Č.j.:KRP-29421-2/ČJ-2026-050506

Náchod, účelová komunikace na poz. p. č. 2186/1 v k. ú. Náchod.

IP 12

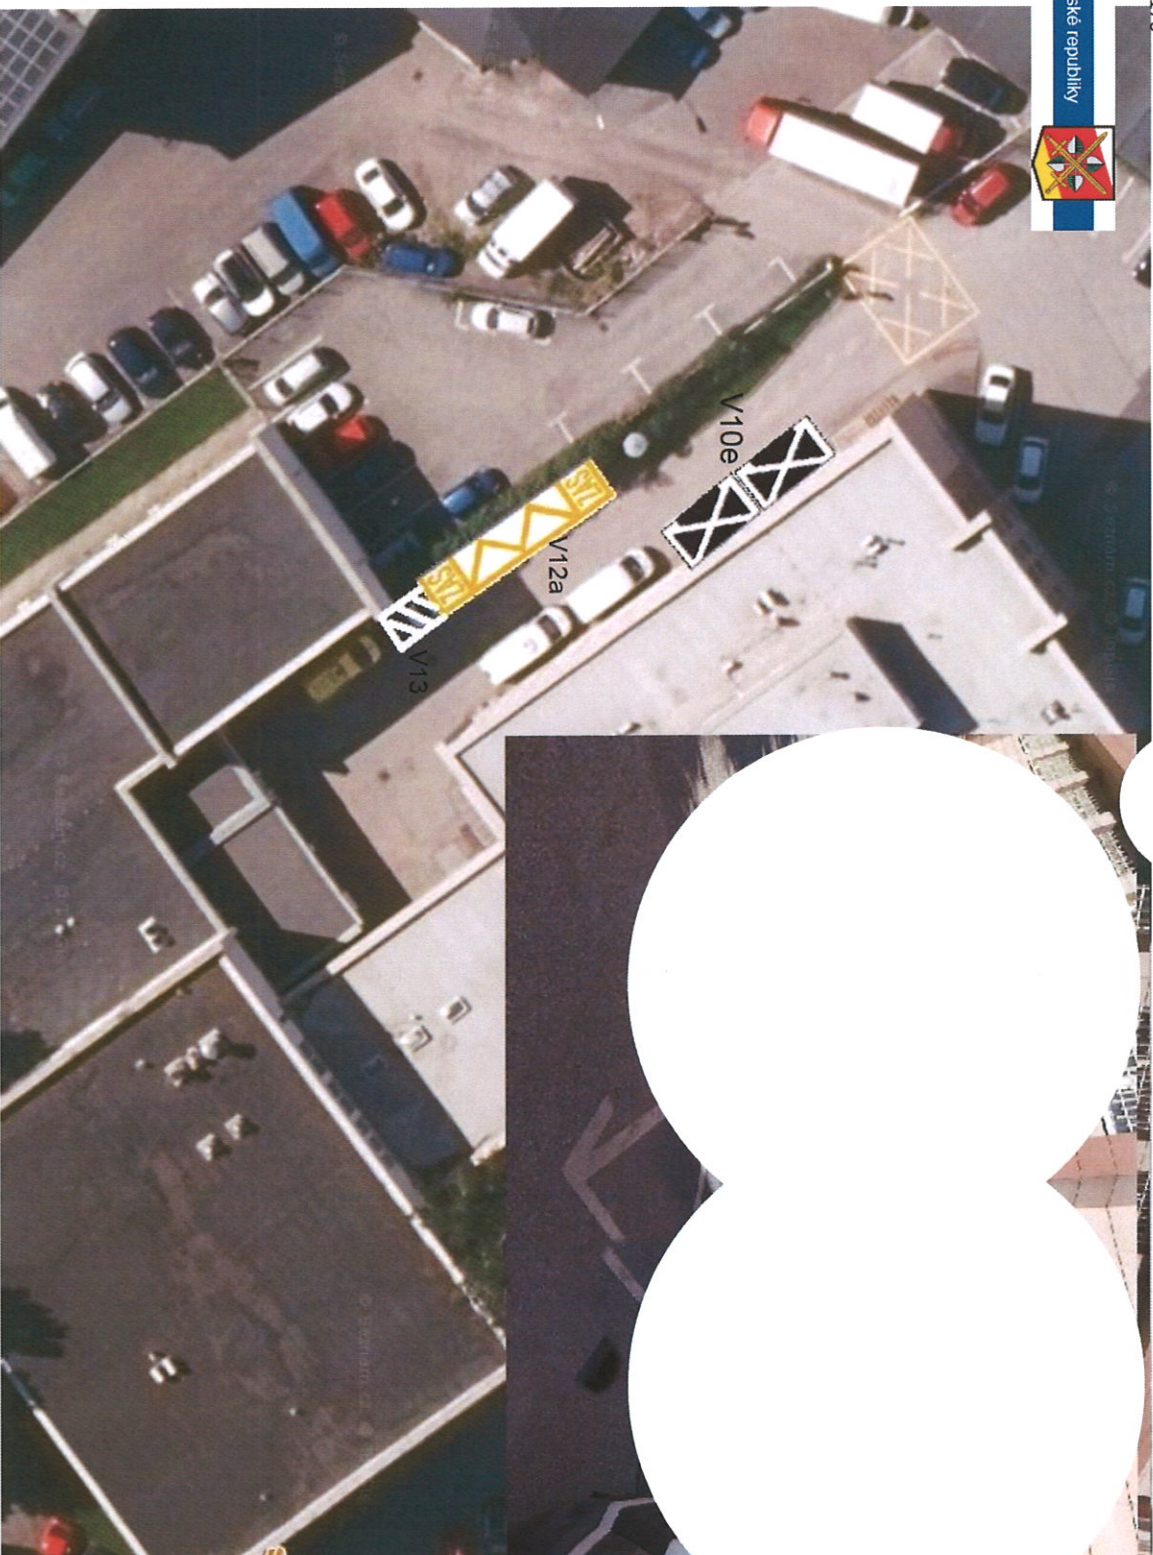
Stávající, nesprávně umístěné SDZ č. IP 12 + DT č. E13,
jedná se o podélné parkování, nikoliv o kolmé, nebo šikmé stání

Nové, změněné a správně umístěné
SDZ č. IP 12 + DT. č. E13, kde byl
upraven původní text 2 vozidla ...
na 4 x vozidla

VDZ č. V12a (Vyznačení místa pro zásobování) + V13 (šikmé rovnoběžné čáry)
a 2 x V10e.

Bude odstraněno a přemístěno.
